监 理 通 知 单

工程名称： 国泰精密机件（无锡）有限公司 4.65MWp 分布式光伏发电项目

编号： ZHSUP-WXGT-SN14

事由： 关于集成箱变设备相关质量事宜

(附图 2)

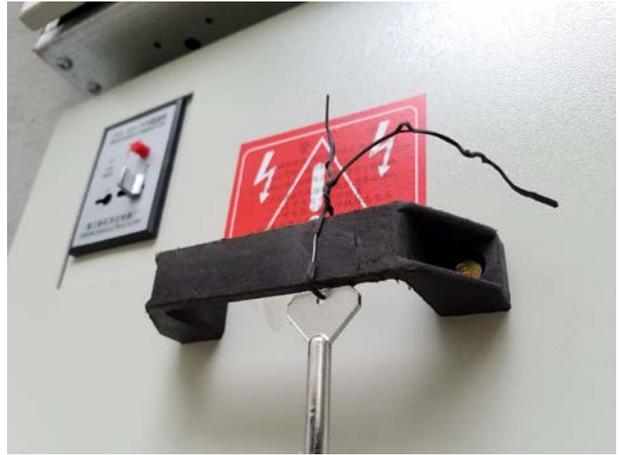
- 1、新到货一台箱变设备大门变形，未关闭一直敞开着!!!
- 2、箱变外壳存在生锈、残缺、裂缝、掉外墙瓷砖等破损现象；
- 3、箱变内部门把手磨损严重；
- 4、箱变高压设备内存在螺栓、垫片以及残存热缩管、灰尘、烟灰等多余垃圾；
- 5、固定电气母排连接线的螺栓生锈；
- 6、箱变内部其他金属制品锈蚀；
- 7、箱变内部墙体制作粗糙；

考虑本批次产品特殊性，现要求施工方必须立即进行处理，严重不合格产品不得使用，未妥善处理之前不得投入使用，否则出现一切后果采购方自负！
